CICLOVIA DELL'ACQUEDOTTO PUGLIESE

VALUTAZIONE del Tavolo tecnico operativo sul progetto di fattibilità tecnica ed economica

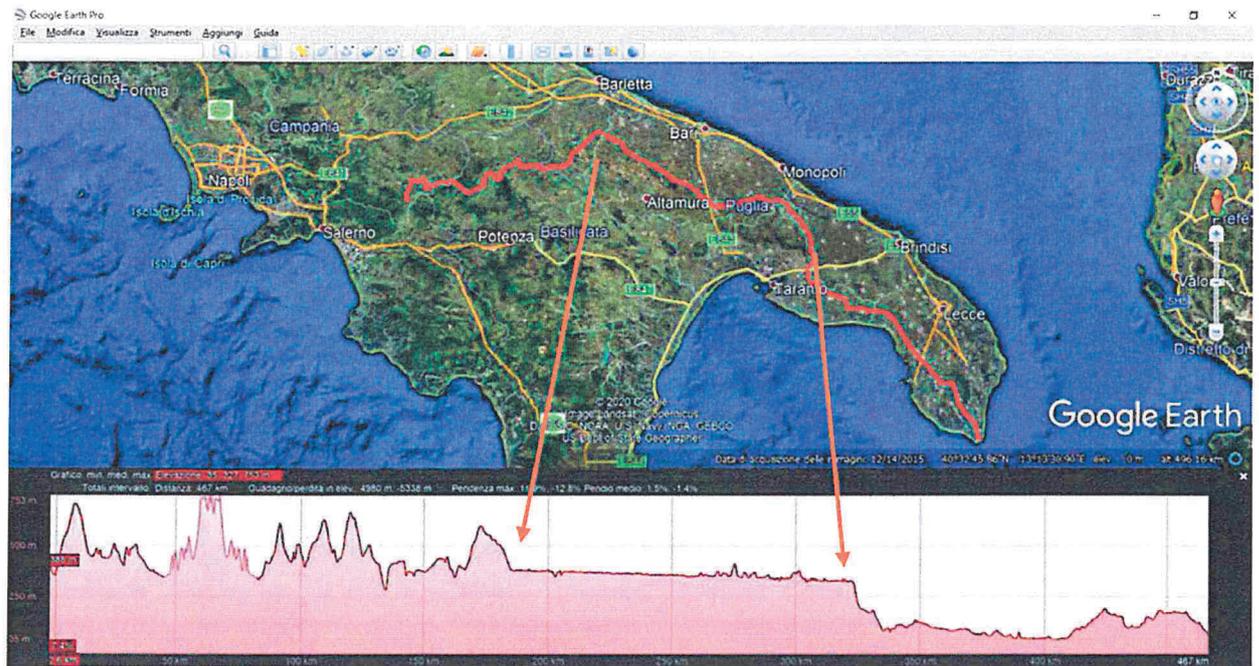
Il progetto della ciclovia si sviluppa dalle sorgenti dell'Acquedotto pugliese, nel Comune campano di Caposele (AV), fino a raggiungere la cascata monumentale di Santa Maria di Leuca (LE) che sfocia nel mare.
